סיכום מבדק שנתי – מבדקי בטיחות מנהל חינוך בית ספר אולפנא לבנות – ע"ש הרב שאולי

בית ספר אולפנא לבנות- ע"ש הרב שאולי

סיכום מבדק שנתי-מבדקי בטיחות מנהל חינוך

תאריך המבדק-ה' 9/2/2023

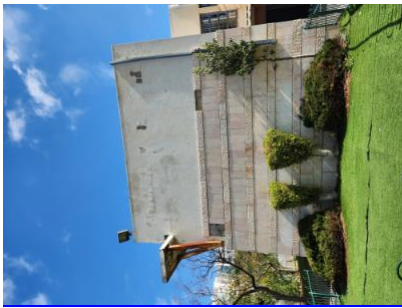
-דלת הרחבה ללא אביזרי בטיחות. דלתות מוסד החינוך ללא תפס מתאים המיועד לתפוס כנף הדלת בסוף תנועתה. - - -
הדלתות תצוידנה באבזר או באבזרים לצורך המטרות הבאות: א. מגן אצבעות בשני צידי הצירים באזורים שבהם יש אפשרות להילכדות אצבעות. 1-מבנה שלם - רחבה מרכזית
ב. האטת אגף הדלת במהלך סגירתו. ג. מעצור דלת במצב פתוח. האבזר יותקן בקיר, בגובה אגף הדלת ולא ברצפה. ד. במקלט ובמרחב מוגן יש להתקין מגן אצבעות ואלמנט קיבוע
ה. בדלתות קלות של שירותים נדרשת הגנה מתאימה
5.23-18/2/2023 6:56-דלתות-שיותאם לדלת. ה.
